Søknad om endring av gitt tillatelse

Søknaden gjelder							
Eiendom/ byggested	Gnr.	Bnr.	Festenr.	Seksjonsnr.	Bygningsnr.	Bolignr.	Kommune
	27	104					Radøy
	Adresse				Postnr.	Poststed	
	Nordre Kvalheimsneset (tomt 17)				5937	Bøvågen

KVALHEIM FRITIDSOMRÅDE
GNR27, BNR 104 TOMT 17

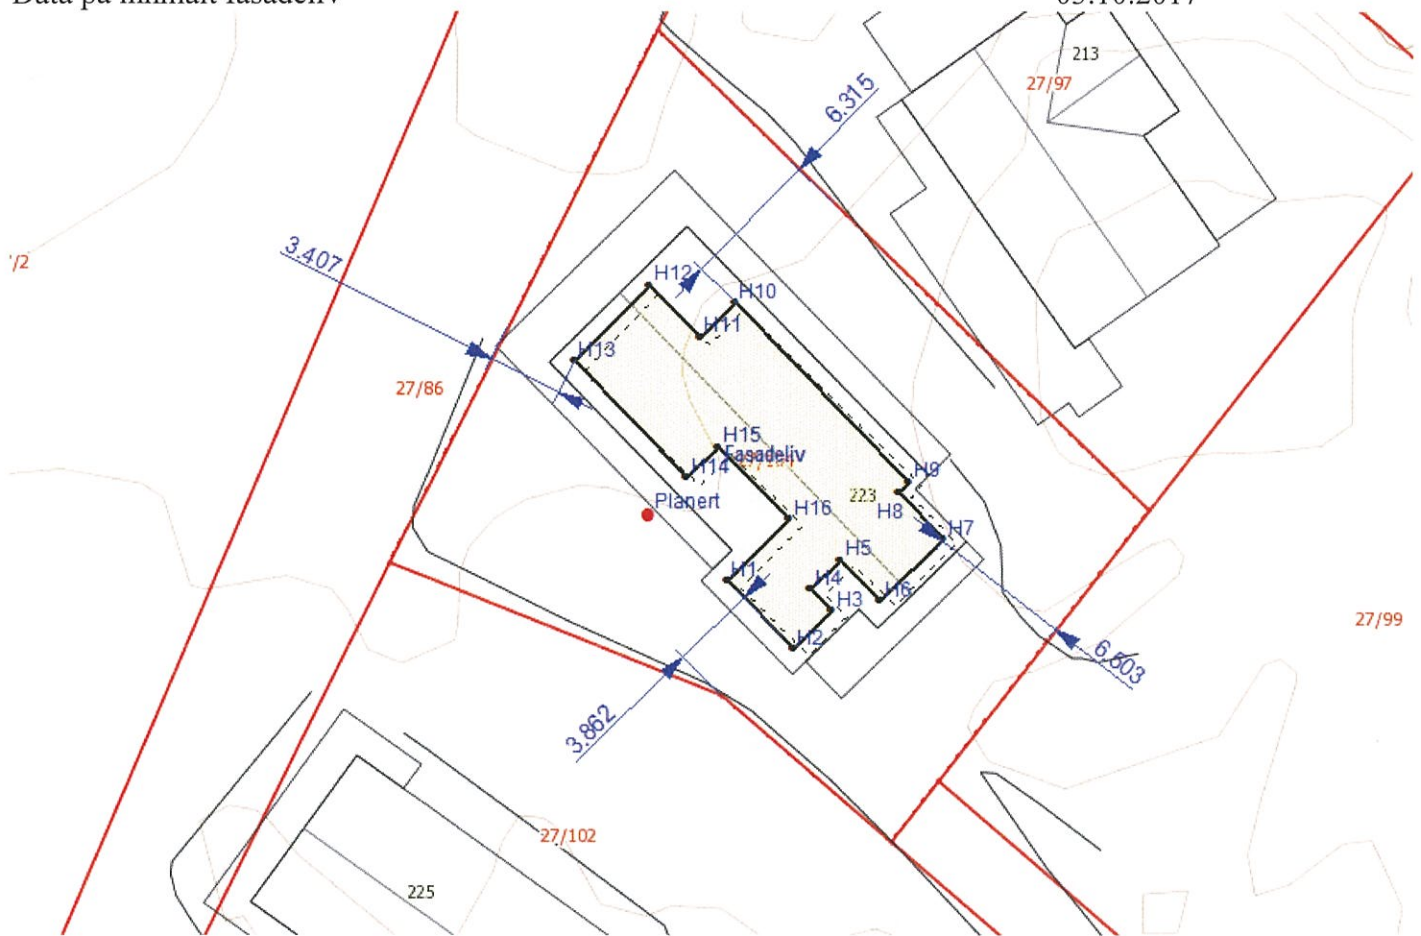
Beskrivelse av endring(er) av tiltak (dispensasjoner, areal, plassering, formål, bruk)
<p>Endring av plassering av hytte i horisontalplanet. Tidligere avstander mot nord vest endres fra 4,0 m til 3,40 m. avstand mot sørvest på 4,0 m endres til 3,86 m. (se situasjonskart vedlegg D-01 revidert 31.05.2018) samt kart fra oppmåling vedlegg D-02 datert 03.10.2017.</p> <p>Da naboer som blir berørt av endret plassering har samtykket søkes det herved om fritak for nabovarsling.</p>

REV DATO 31.05.18
